..... 仕様変更のお知らせ

仕様変更の製品並びに変更内容

KC 小形ライトスイッチ

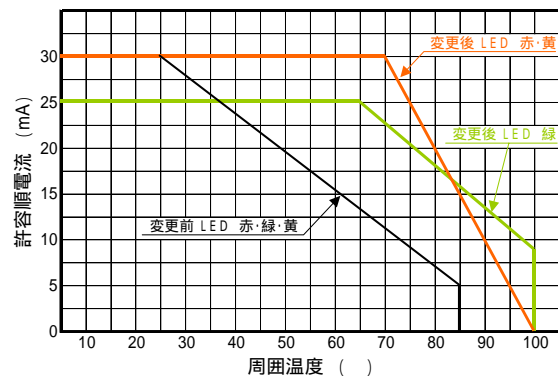
1. 使用LED変更

- ・製造上の都合により使用LEDを変更させていただきます。対象は赤色、緑色、黄色のLEDです。
- ・輝度差はほとんどございませんが色味に若干違いがございます。
- ・定格の一部に違いがございます。下表および下グラフを参照下さい。

2. クリック感なしを追加

- ・クリック感のないタイプを追加します。お好みに応じてクリック感有無をお選び下さい
- ・形名指定記号が追加されます。クリック感有りの場合 KCM - KN C
- クリック感無しの場合 KCS - KN C

3. 実施時期 2009年5月1日出荷分より(ロット番号 7B60)
